Califica Ambientalmente el proyecto “**Construcción Línea de Transmisión 1x110 kV Bajos de Mena-Costanera**”

4°. El ICE N° 20261310943 de la DIA del proyecto “**Construcción Línea de Transmisión 1x110 kV Bajos de Mena-Costanera**” de fecha 10 de abril de 2026.

Durante el proceso de participación ciudadana, desarrollado conforme a lo dispuesto en el artículo 29 de la Ley N° 19.300, se formularon observaciones por parte de la comunidad respecto de la DIA del Proyecto, las que han sido consideradas en el proceso de evaluación de la forma que a continuación se señala.

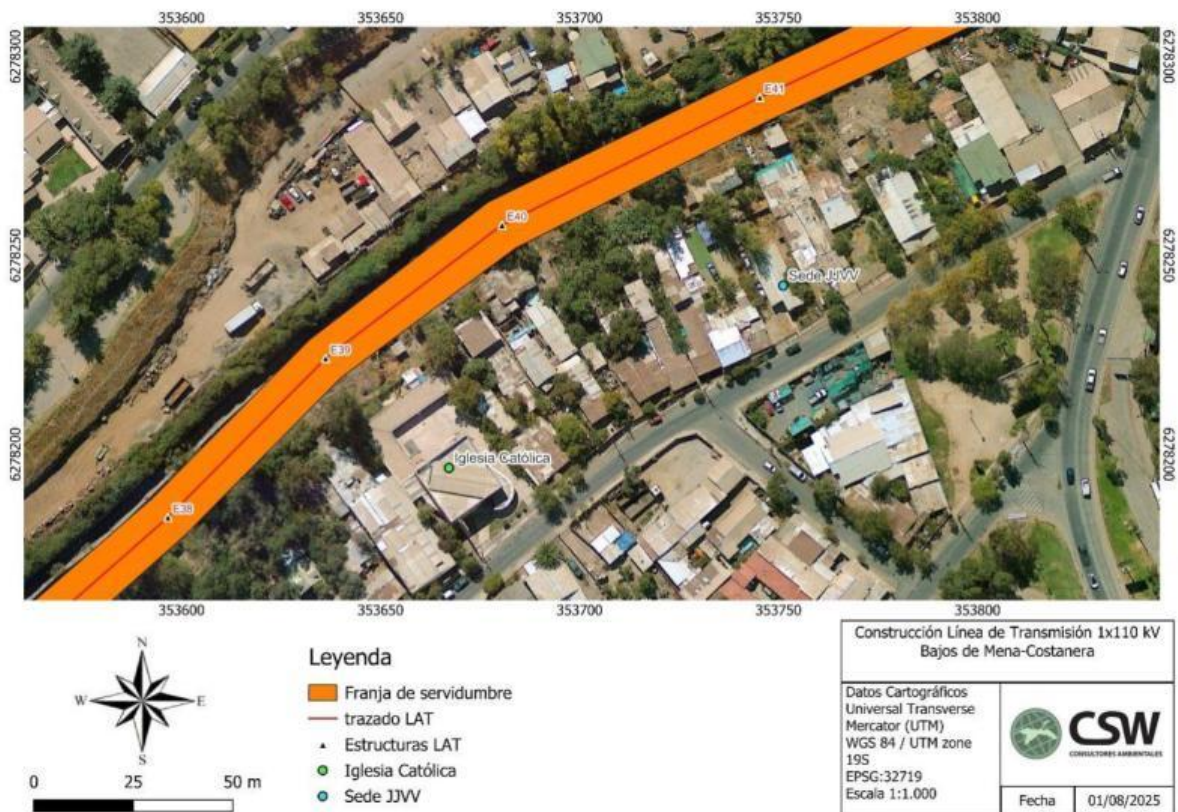
**Observación:** 9. *En qué forma afectará a las actividades de las distintas cosmovisiones, como por ejemplo las comunidades indígenas, iglesias y junta de vecinos, las cuales deslindan con el canal y el proyecto que están intentando desarrollar.*

**Evaluación técnica de la observación:** Observación es pertinente toda vez que hace referencia a aspectos ambientales del proyecto.

De acuerdo a lo indicado en la Guía para la predicción y evaluación de impactos sobre los sistemas de vida y costumbres de grupos humanos en el SEIA (2025), en virtud del artículo 7, es posible identificar diversas formas en que un Proyecto puede afectar a una comunidad, especialmente cuando se interrumpe o altera el ejercicio habitual de sus tradiciones, cultura o intereses colectivos. Estas afectaciones se expresan en distintas dimensiones:

Fuente: Figura 5 Esquema Ubicación Sitio ceremonial Meli Folil Winkul – Anexo Actualización Adenda Ciudadana – Adenda Complementaria

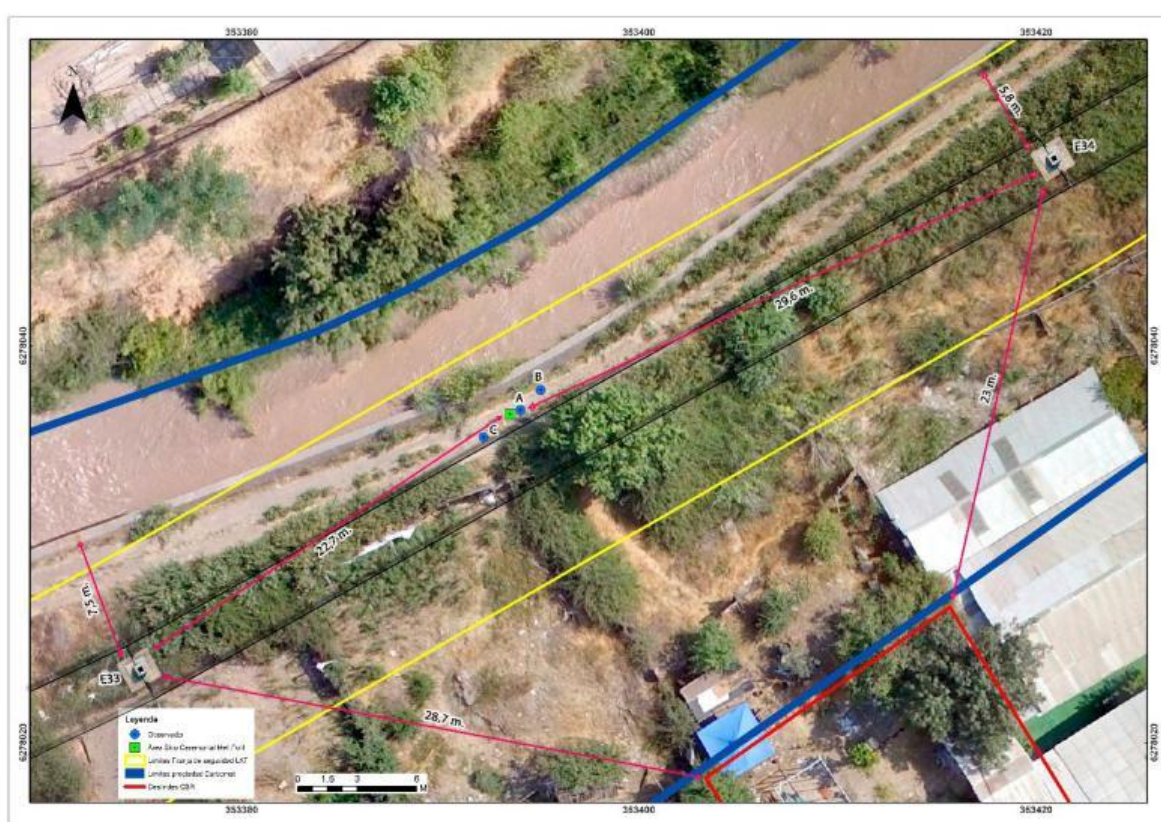
Envío de link de acceso reunión 06/03/2026
10/03/2026	Reunión	Reunión con asociación indígena Meli Folil Winkul para presentar las características del proyecto y revisar sus interacciones con las actividades de la comunidad. La asociación expuso su profundo vínculo espiritual y cultural con el territorio, así como su preocupación por los impactos visuales, territoriales y en el uso ceremonial del espacio. Posteriormente, con fecha 19-20 Marzo, se hizo envío del acta y respaldos de la reunión.

De la nueva instancia de reunión se ratificaron antecedentes en concordancia con lo previamente presentado, donde se señaló que la Asociación Mapuche Meli Folil Winkul desarrolla periódicamente rogativas (guillatún), purrún y Wiñol Tripantu, las cuales tienen principalmente en la vivienda de la actual presidenta de la organización, ubicada a 29 metros del poste N°33 y a 24 metros del poste N°34.

Fuente: Figura 5 Esquema Ubicación Sitio ceremonial Meli Folil Winkul – Anexo Actualización Adenda Ciudadana – Adenda Complementaria

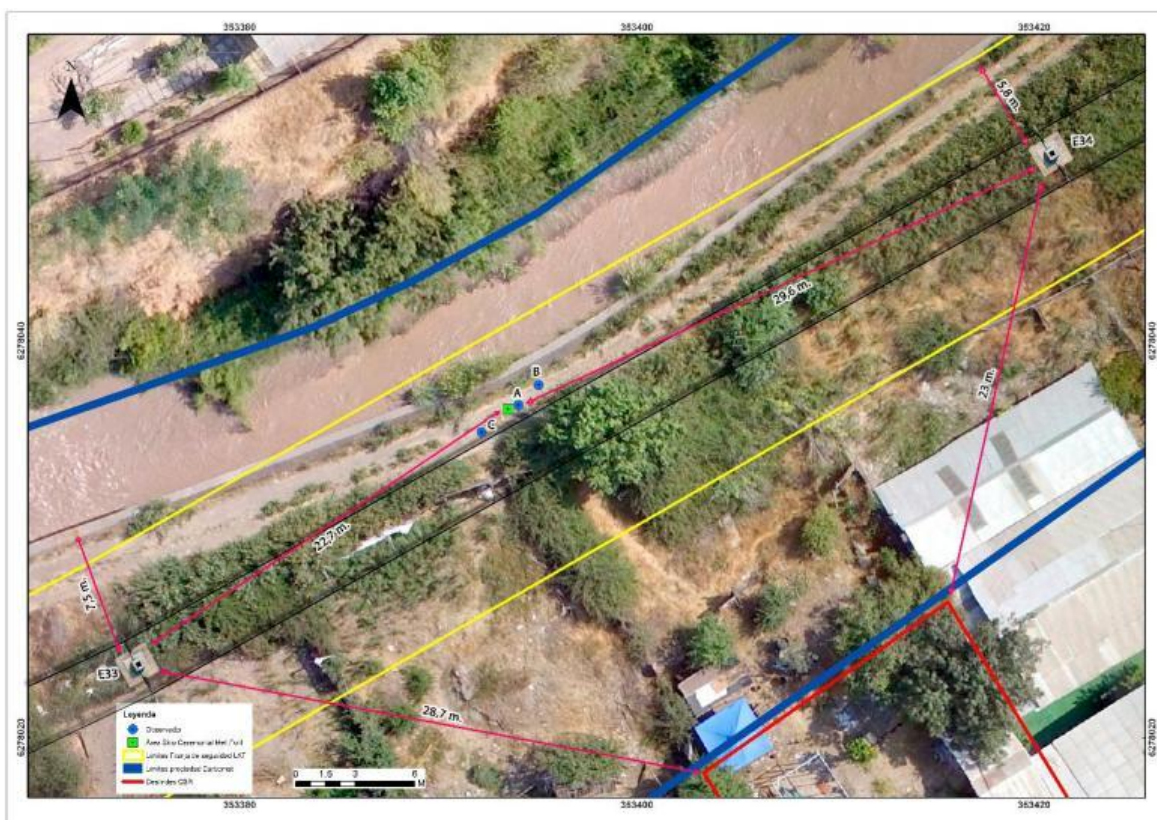
18/02/2026	Correo electrónico	Correo dirigido a la Directiva de la asociación indígena Meli Folil Winkul, para confirmar fecha de la reunión	Respuesta de la Asociación 23/03/2026 Envío de link de acceso reunión 06/03/2026
10/03/2026	Reunión	Reunión con asociación indígena Meli Folil Winkul para presentar las características del proyecto y revisar sus interacciones con las actividades de la comunidad. La asociación expuso su profundo vínculo espiritual y cultural con el territorio, así como su preocupación por los impactos visuales, territoriales y en el uso ceremonial del espacio. Posteriormente, con fecha 19-20 Marzo, se hizo envío del acta y respaldos de la reunión.

De la nueva instancia de reunión se ratificaron antecedentes en concordancia con lo previamente presentado, donde se señaló que la Asociación Mapuche Meli Folil Winkul desarrolla periódicamente rogativas (guillatún), purrún y Wiñol Tripantu, las cuales tienen principalmente en la vivienda de la actual presidenta de la organización, ubicada a 29 metros del poste N°33 y a 24 metros del poste N°34.
